国立研究開発法人日本原子力研究開発機構 核燃料サイクル工学研究所
再処理施設に係る廃止措置計画変更認可申請書

再処理施設の安全対策の実施内容について、高放射性廃液貯蔵場(HAW)及びガラス固化技術開発施設(TVF)ガラス固化技術開発棟に係る事故対処の有効性評価の進め方、基本的考え方(有効性評価の起因事象、事故選定等)及び制御室の安全対策を示したことから、その結果を反映する。

核燃料サイクル工学研究所 再処理施設 廃止措置計画変更認可申請書

変更前後比較表

別図-3 純水配管への接続口の設置概要図（設置前） 1/2

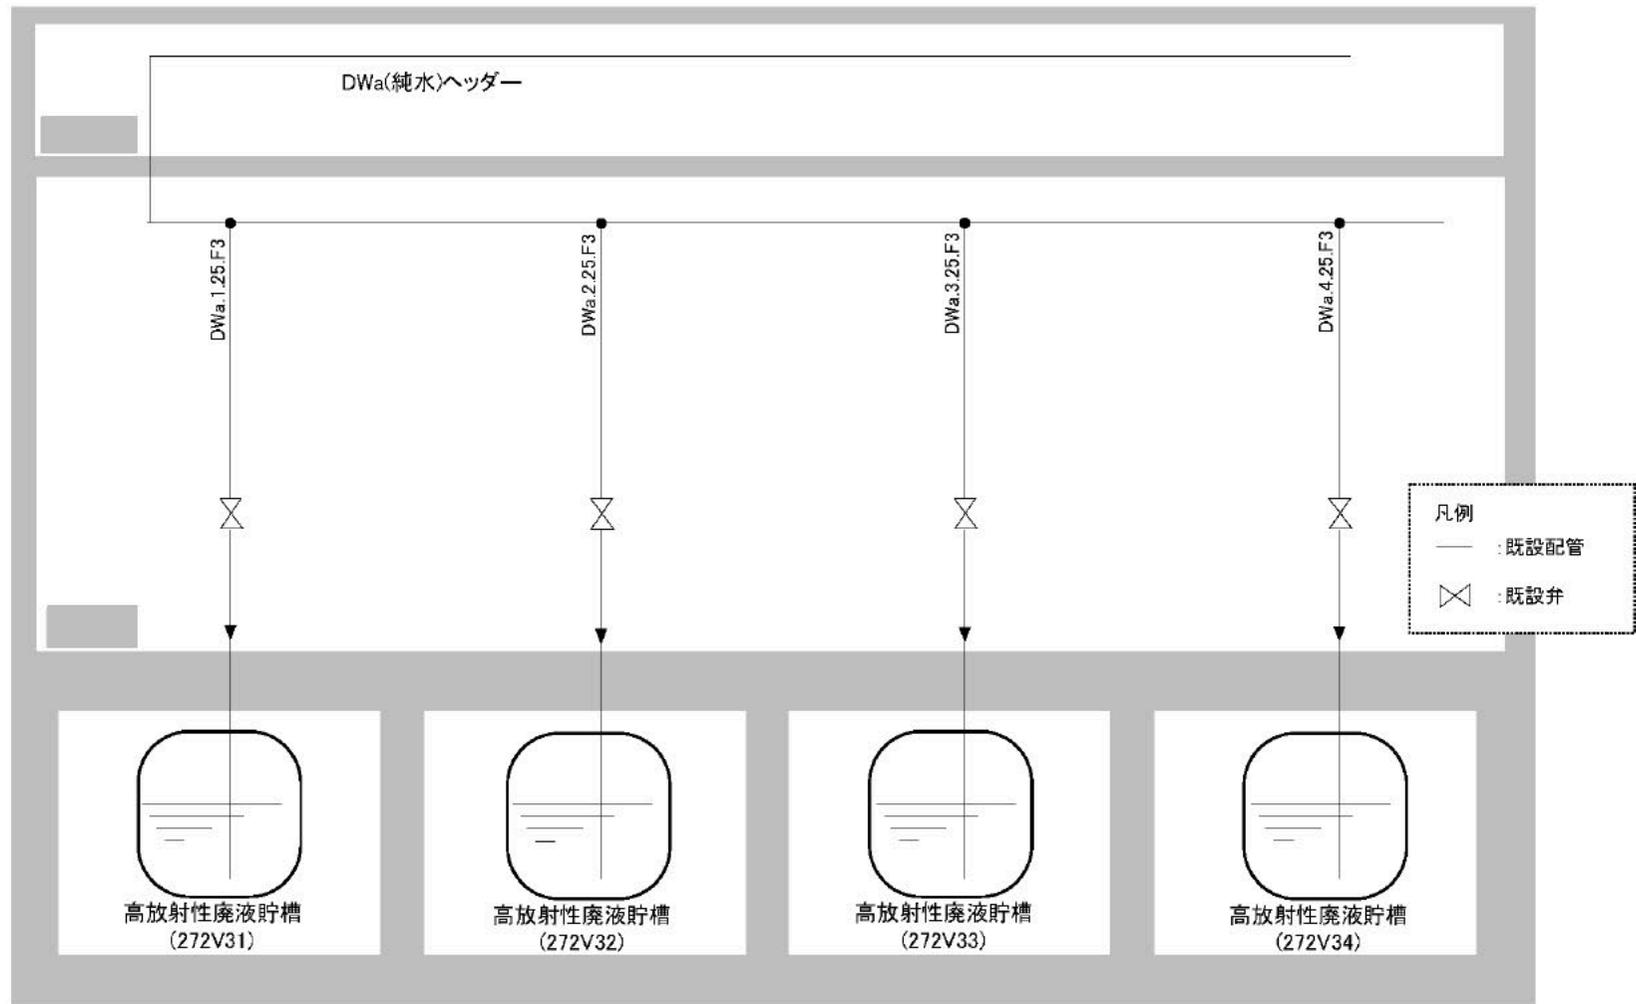
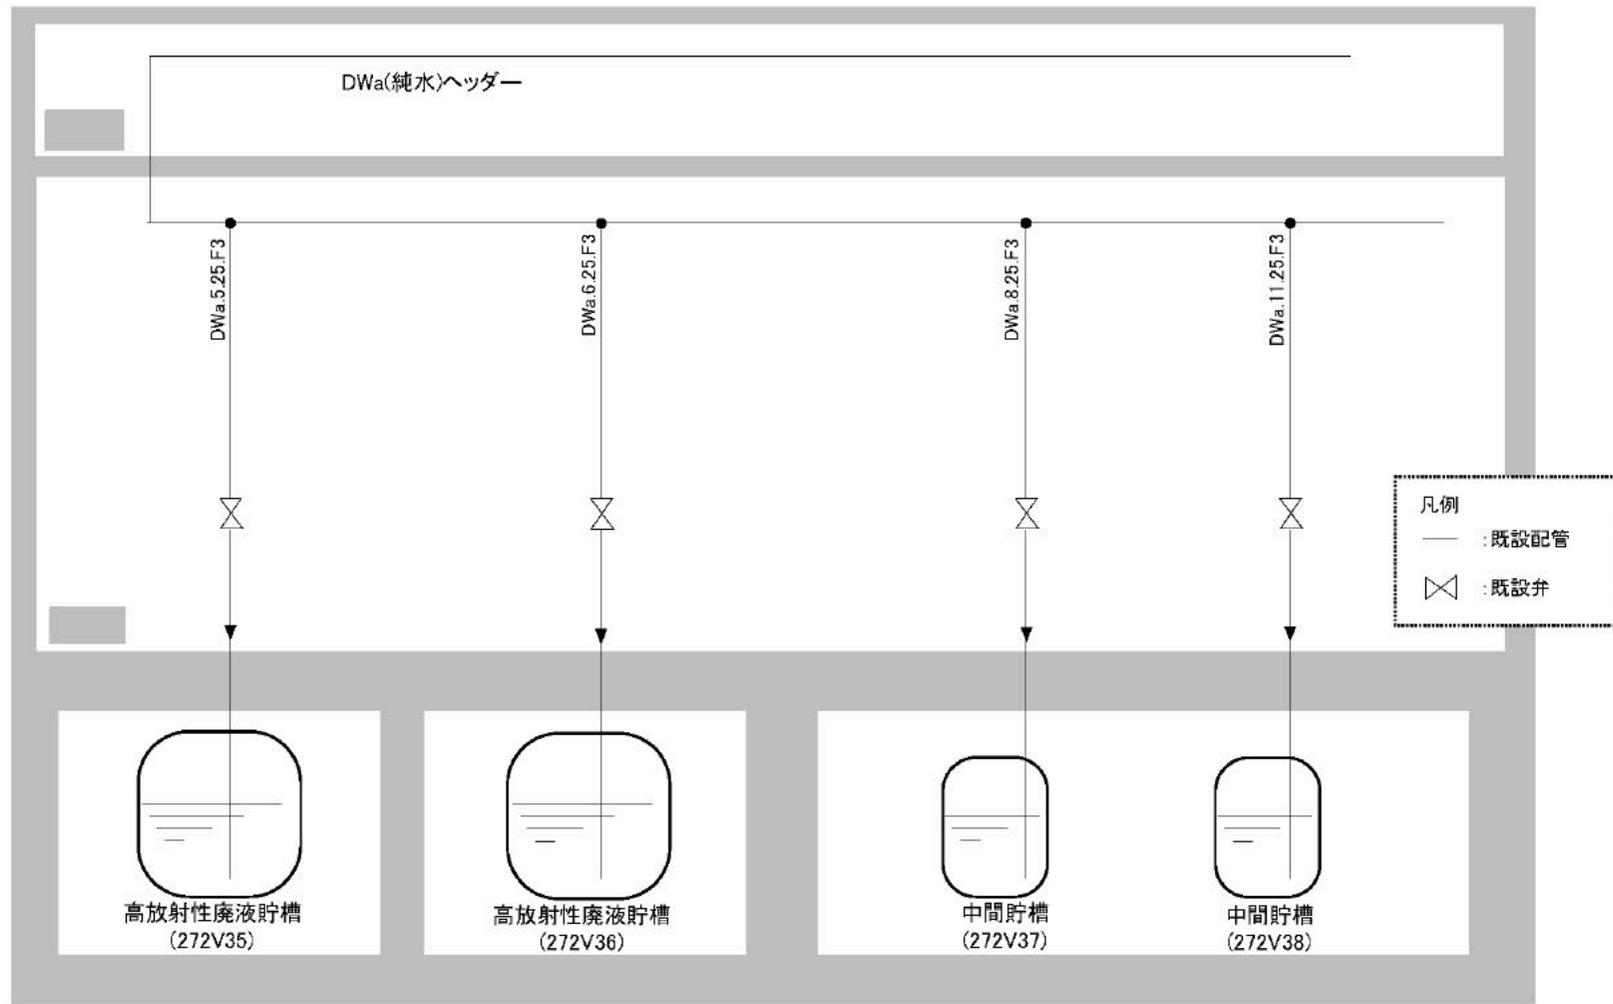
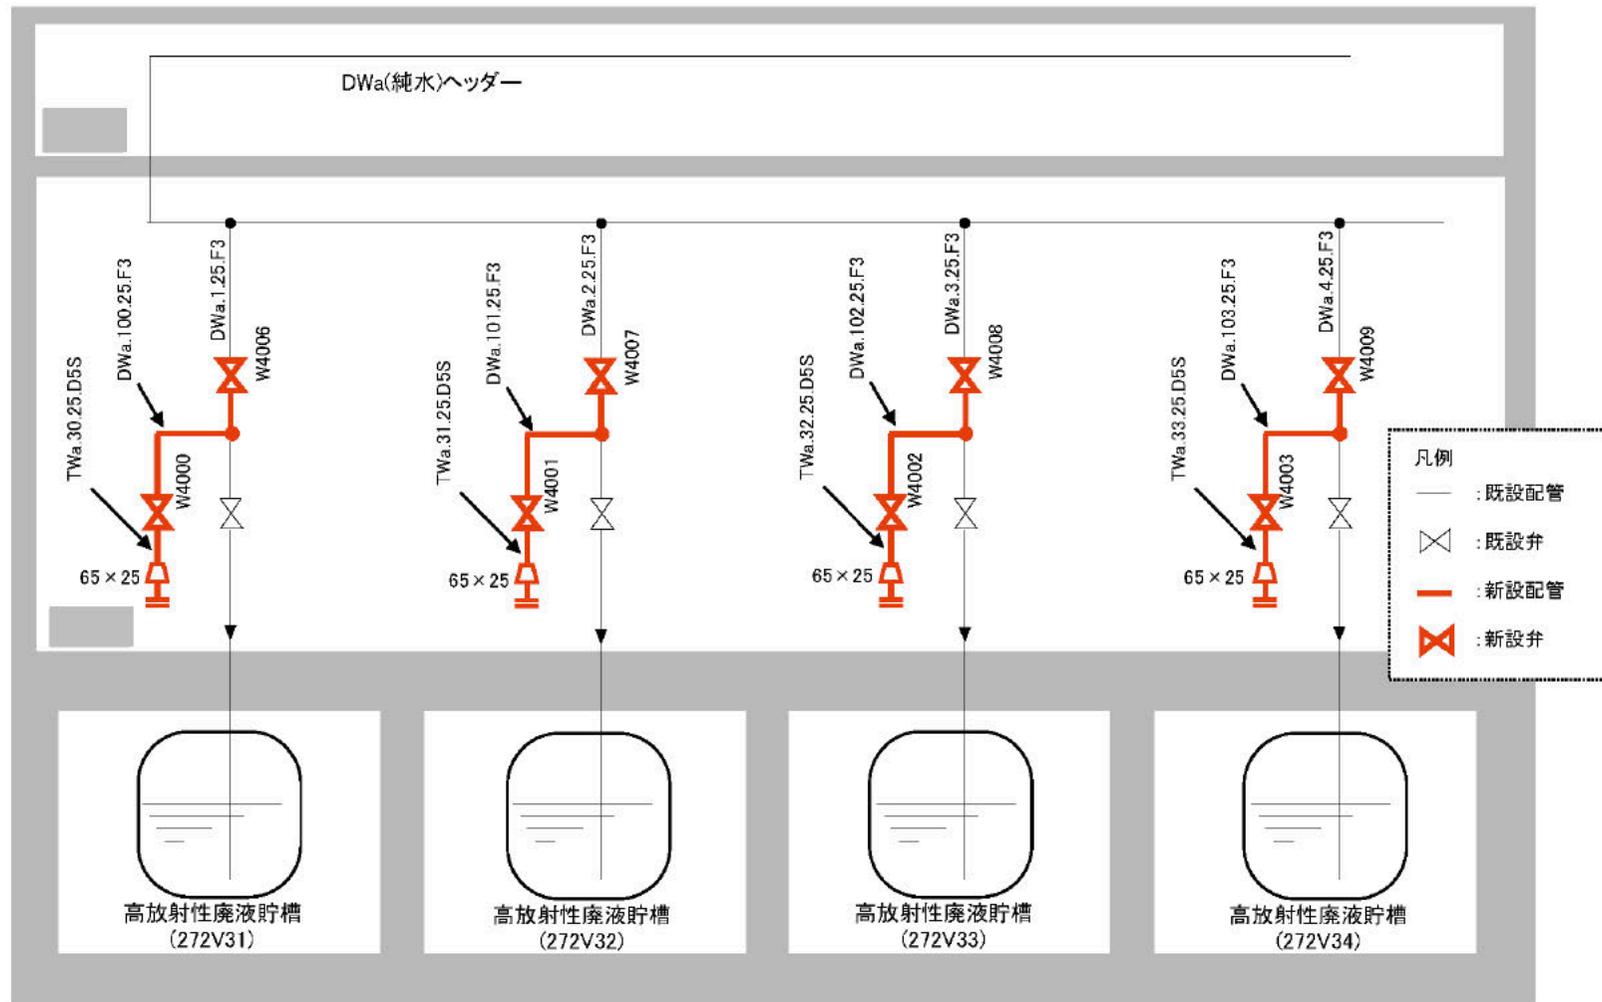
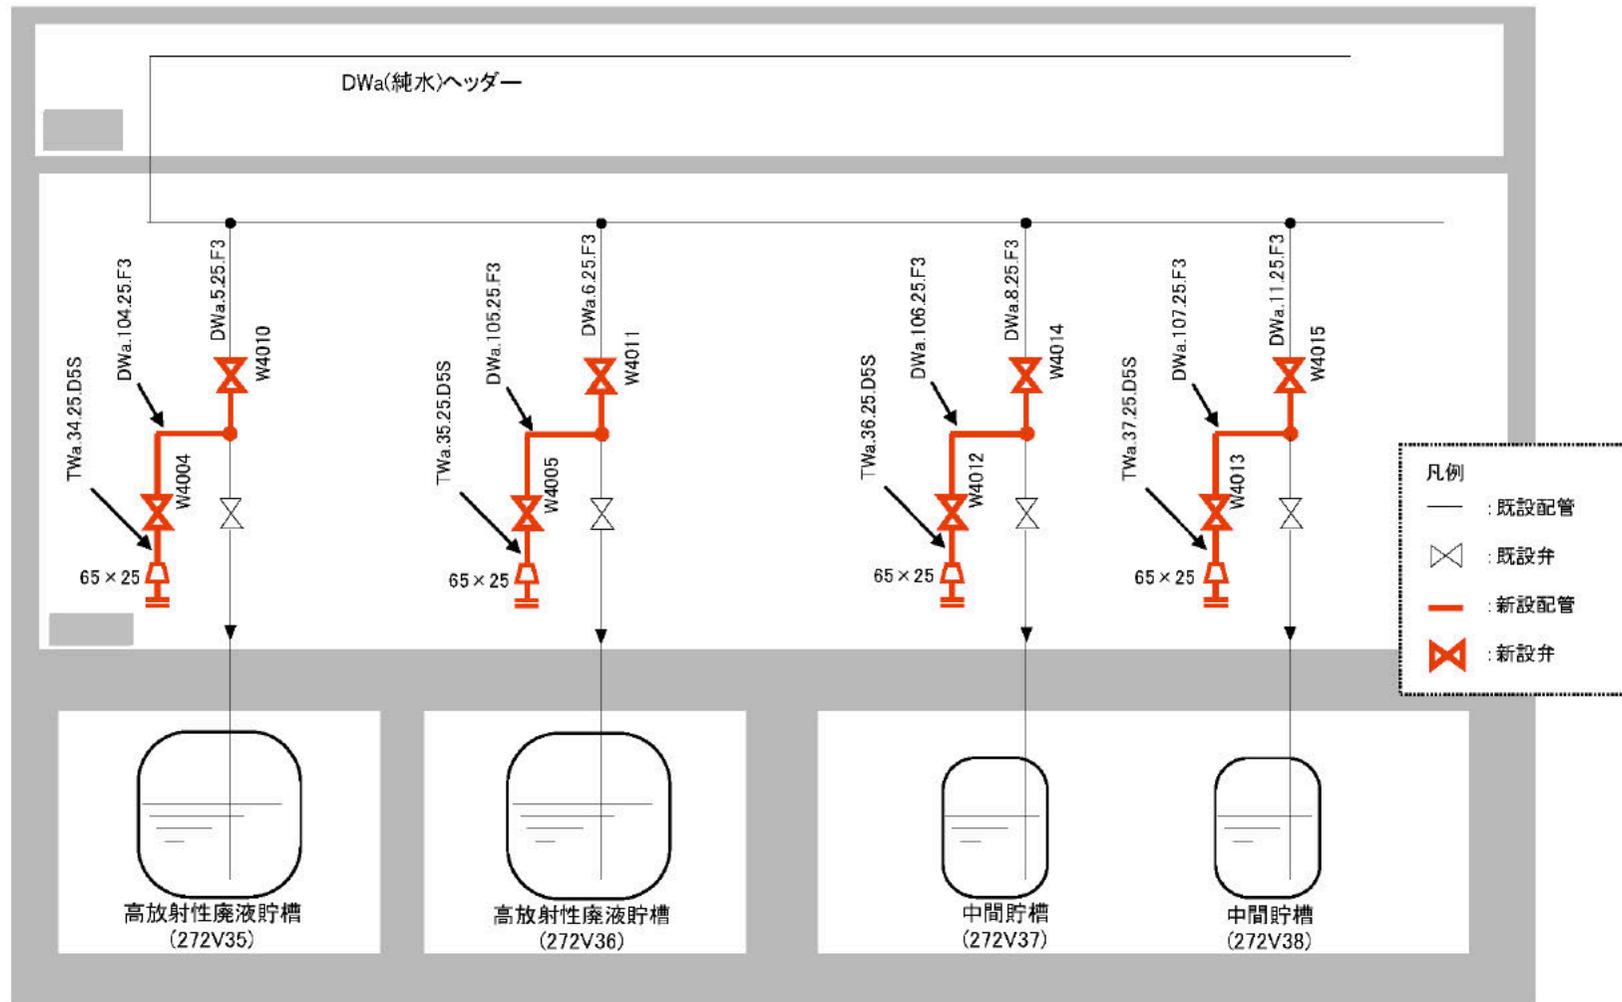
本申請に係る接続口の設置は、再処理施設の技術基準に関する規則第 36 条に基づき、事故対処に係る未然防止対策及び遅延対策として、冷却水配管及び純水配管へ接続口を設置するものである。設置する接続口は、既設配管と同材料を使用し、機能・性能に影響を与えないようにする。接続口の設置概要を別図-1～別図-4 に示す。

別図-1 空気サンプリング配管への接続口の設置概要図 (設置前)

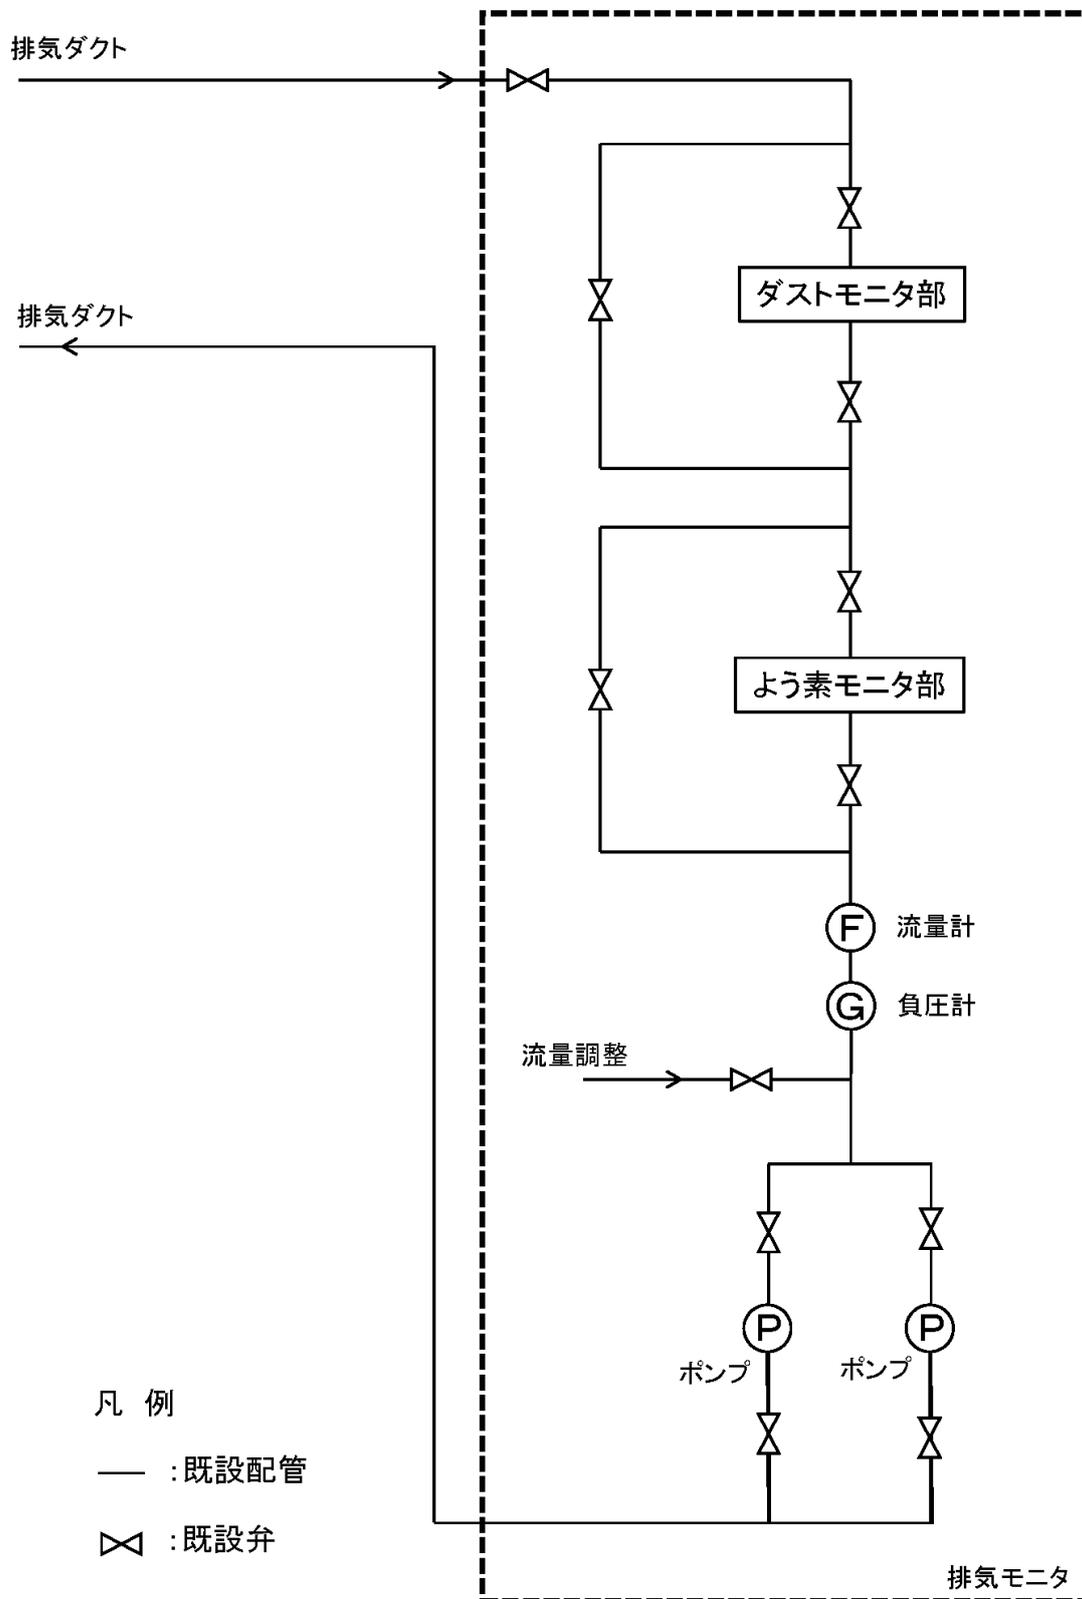
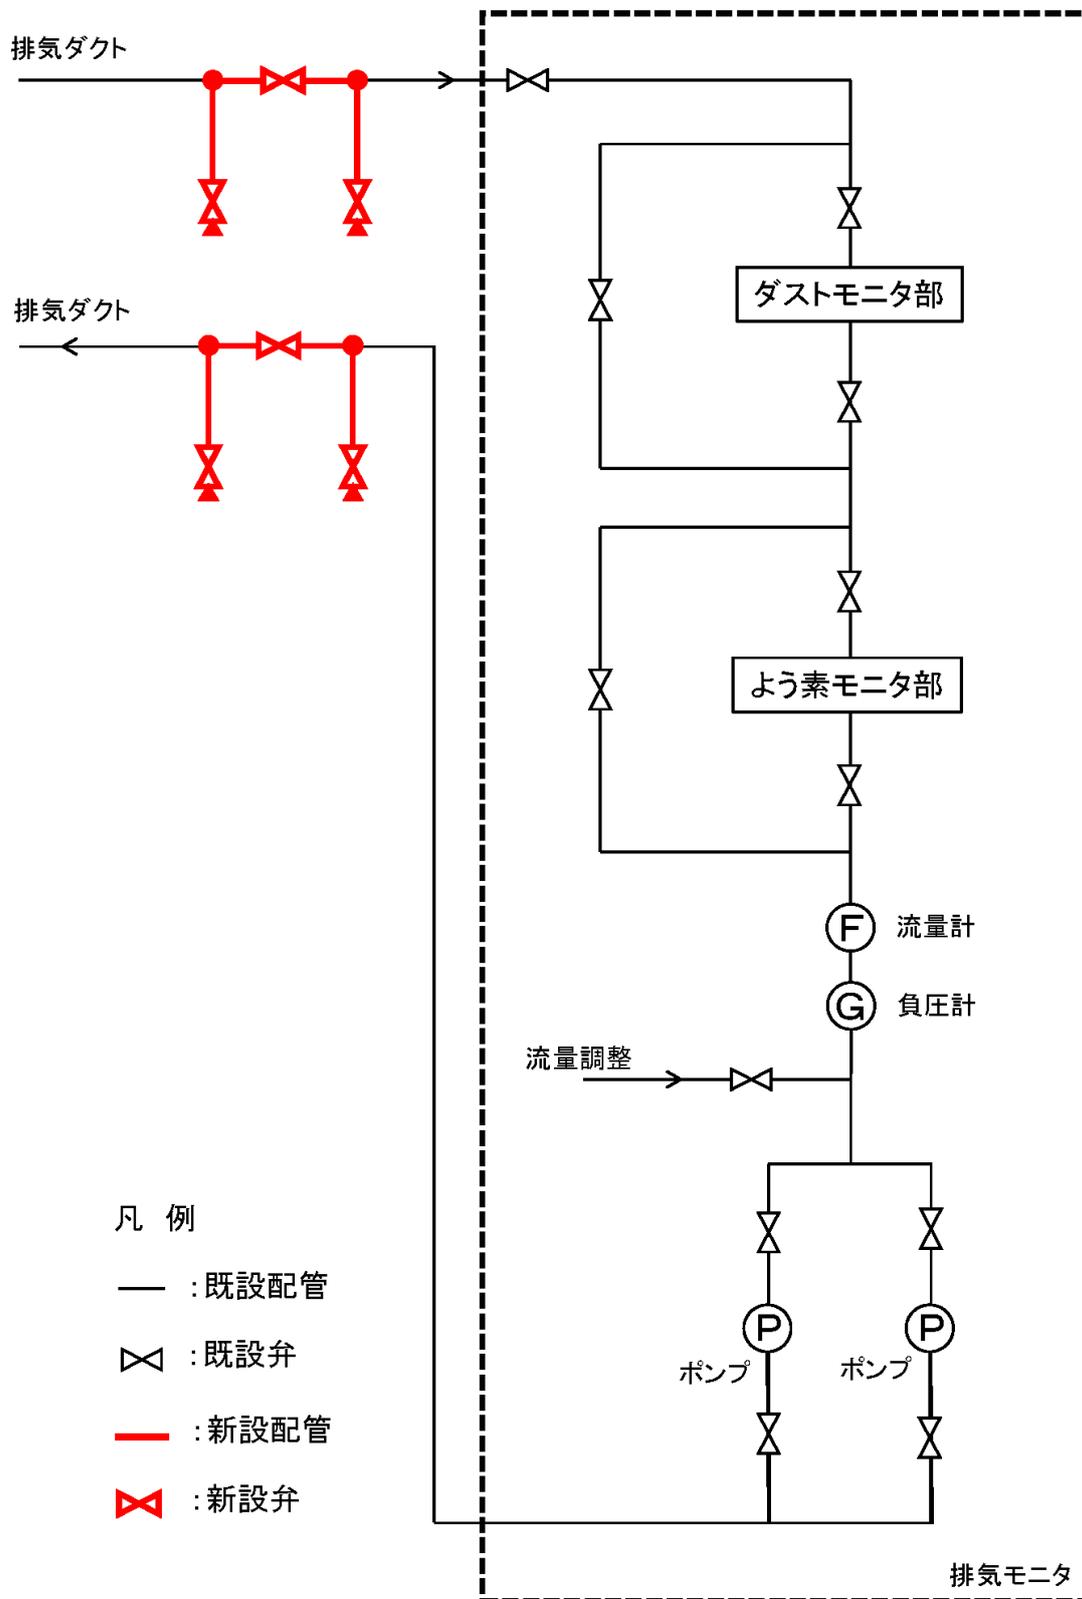
本申請に係る接続口は、再処理施設の技術基準に関する規則第 36 条に基づき排気モニタの空気サンプリング配管へ接続口を設置するものである。設置する接続口は、既設配管と同材料を使用し、機能・性能に影響を与えないようにする。接続口の設置概要を別図-1 及び別図-2 に示す。
